Postępowania o udzielenie zamówienia publicznego w trybie przetargu nieograniczonego na realizację zadania pn. „**Budowa zespołu budynków mieszkalnych wielorodzinnych z usługami – Opole, ul. Prószkowska**”

W związku z zapytaniem, jakie wpłynęło w sprawie zamówienia publicznego sygn. ZP-I/2021 w trybie art. 135 ust. 2 i 6 ustawy z dnia 11.09.2019r. Prawo zamówień publicznych (Dz. U. z 2019 r.) Zamawiający udziela odpowiedzi na zadane pytanie przez Wykonawcę.

Odpowiedź na pytanie z dn. 26,27.10 i 2,3.11.2021

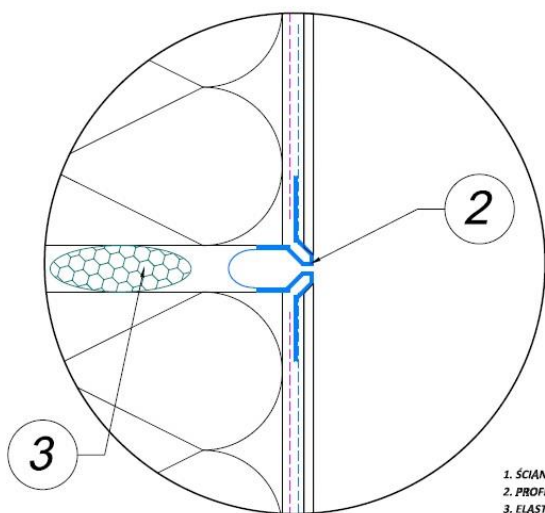
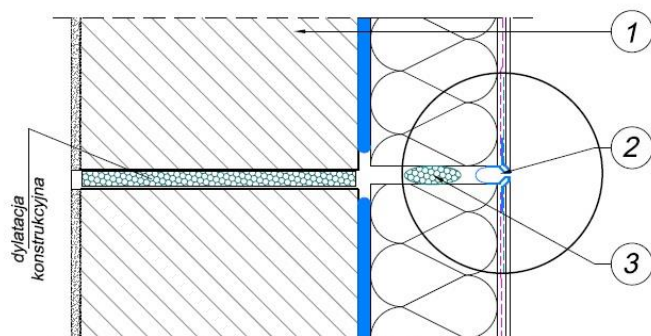
Uszczelnienie/wypełnienie dylatacji – prosimy o informację, w jaki sposób ma zostać wykonany styk obu części budynku, udostępnienie rys. detalu oraz podanie referencyjnych produktów.

W odpowiedzi na pytanie zamieszczamy rysunek szczegółu i dodatkowo informujemy, iż należy użyć Dodatkowo zastosować hydroizolację dwuskładnikową elastyczną (np. Atlas Woder Duo) o gr. powyżej 2 mm. Sznur dylatacyjny + hydroizolacja dwuskładnikowa + profil dylatacyjny. Jako wypełnienie szczeliny zastosować styropian gr. 2 cm.

1. ŚCIANA OCIEPLONA W JEDNYM Z SYSTEMÓW ATLAS
 2. PROFIL DYLATACYJNY PROSTY Z SIATKĄ
 3. ELASTYCZNY SZNUR DYLATACYJNY

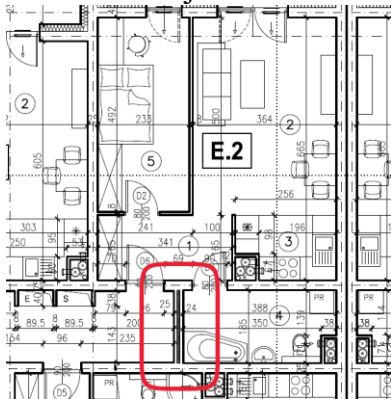
Prosimy o informację odnośnie przegrody gr.24 cm oznaczonej na poniższym zdjęciu (rzut piętra). Brak informacji w dokumentacji odnośnie wykonania.

W odpowiedzi na pytanie informujemy, iż ściana wykonana jest z dwóch warstw betonu komórkowego wypełniona w środku wełną mineralną: beton komórkowy gr. 7,5 cm (np. Termalica) odmiany „600” na zaprawie systemowej, cienkowarstwowej marki M10/ wełna mineralna gr. 9cm/ beton komórkowy gr. 7,5 cm

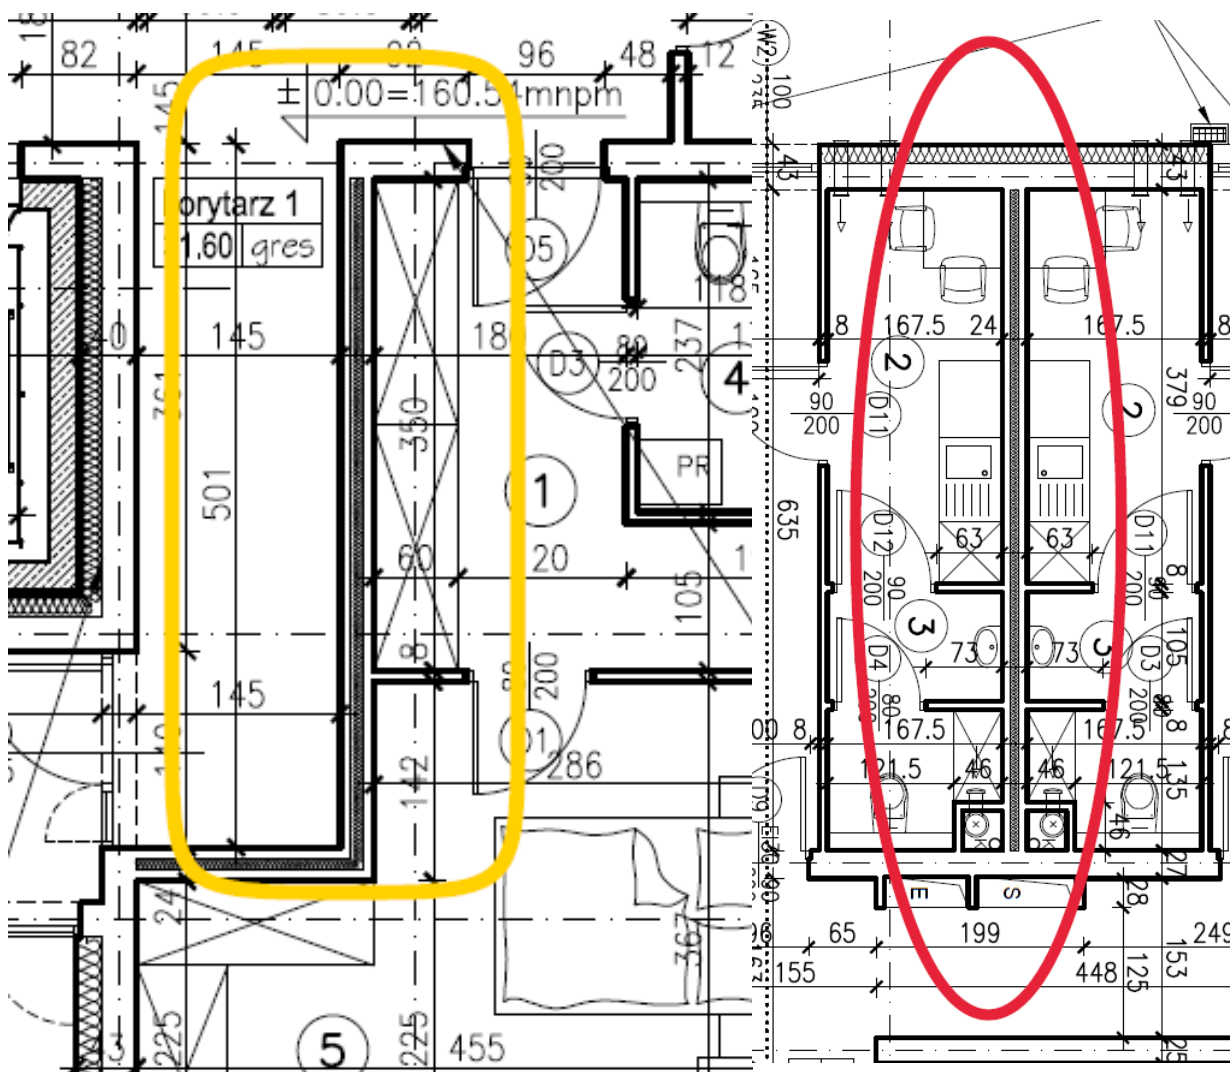
Prosimy o opisanie materiału i grubości warstw konstrukcji ścian (rysunki poniżej) wypełnionych wełną mineralną zlokalizowanych na korytarzach budynków A2, A4, A5 w mieszkaniach F.1 , G.1 oraz budynku A3 wzdłuż osi E.

W odpowiedzi na pytanie informujemy, iż ściana wykonana jest z dwóch warstw betonu komórkowego wypełniona w środku wełną mineralną: beton komórkowy gr. 7,5 cm (np. Termalica) odmiany „600” na zaprawie systemowej, cienkowarstwowej marki M10/ wełna mineralna gr. 9cm/ beton komórkowy gr. 7,5 cm.
